**AVIS RELATIF A LA PROTECTION
CONTRE LES EVENTUELS EFFETS NOCIFS ET NUISANCES
PROVOQUES PAR LES RAYONNEMENTS NON IONISANTS
GENERES PAR DES ANTENNES EMETTRICES STATIONNAIRES**

Commune : HERVE - Exploitant : ORANGE

Référence exploitant : 610L1_1/32610L1_1/42610L1_1/52610L1_1

Rapport n° 1235 / 2023

Figure 1 : Vue en plan des lieux de séjour et des points de contrôle

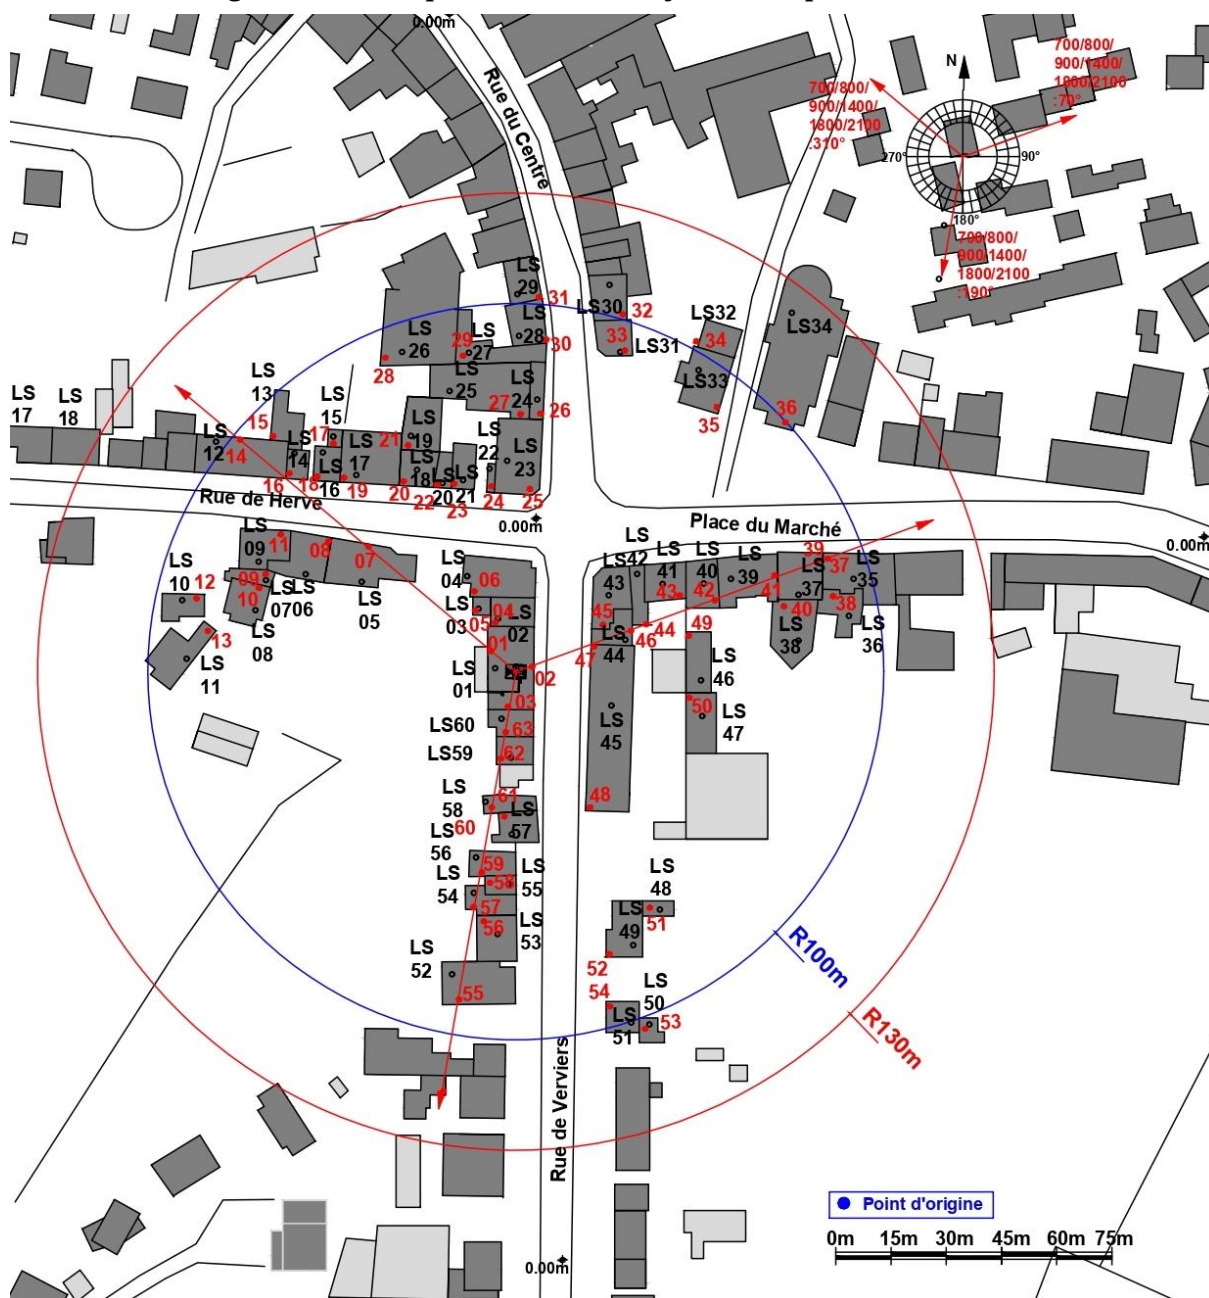
Les fréquences d'émission, la puissance rayonnée par chacune des antennes et leur gain permettent de déterminer le rayon de la zone à analyser. Tout dépassement de la limite par installation est exclu en dehors de cette zone. Le tableau 2 reprend les 35 LS² pour lesquels l'indice d'exposition est le plus élevé. Les différentes colonnes indiquent :

- le numéro du point de contrôle repris sur un des plans de la figure 1;
- le numéro du LS dans lequel se trouve le point de contrôle de la 1^{ère} colonne ;
- l'atténuation d'obstacle prise en compte pour le calcul de l'indice d'exposition dans le LS ;
- le résultat du calcul de l'indice d'exposition.

En ce qui concerne les antennes de l'installation mentionnées dans le tableau 1, la distance maximale à laquelle la limite pourrait être atteinte, à l'extérieur, est égale à 68,3 m. S'il n'y a pas de LS à une distance inférieure, les antennes respectent forcément la limite d'immission.

Dans le cas des LS situés à l'intérieur des bâtiments, une atténuation d'obstacle est prise en compte et il en résulte que la distance maximale à laquelle la limite pourrait être atteinte se réduit à 48,4 m.

Figure 2 : Vue en plan des installations d'antennes dans un rayon de 300 mètres autour de l'installation faisant l'objet de la demande d'avis

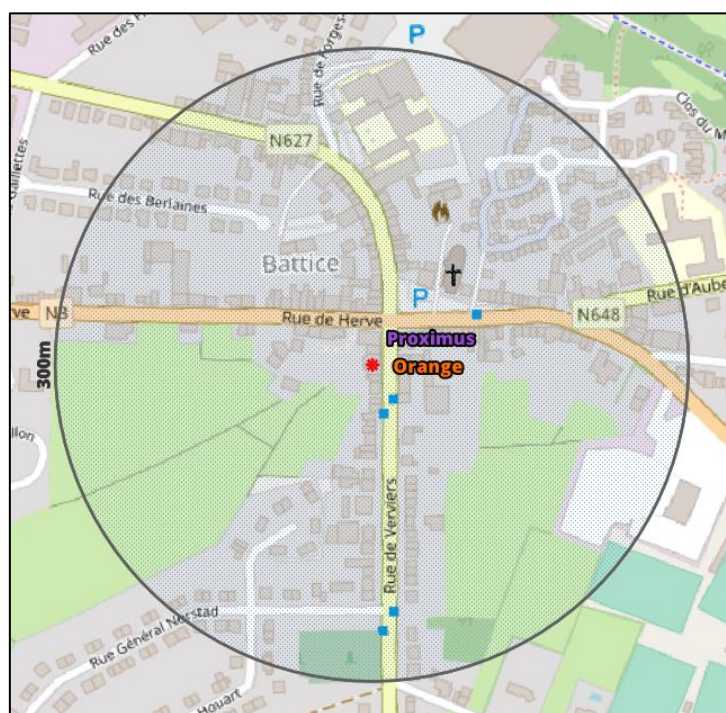
Compte tenu du nombre d'installations localisées dans la figure 2, il apparaît que l'intensité du rayonnement électromagnétique généré, dans les lieux de séjour situés à proximité de l'installation référencée dans le paragraphe 2, par l'ensemble des antennes émettrices stationnaires de l'ensemble des exploitants du même site d'antennes émettrices stationnaires respecte la limite fixée à l'article 4, § 2 du décret.
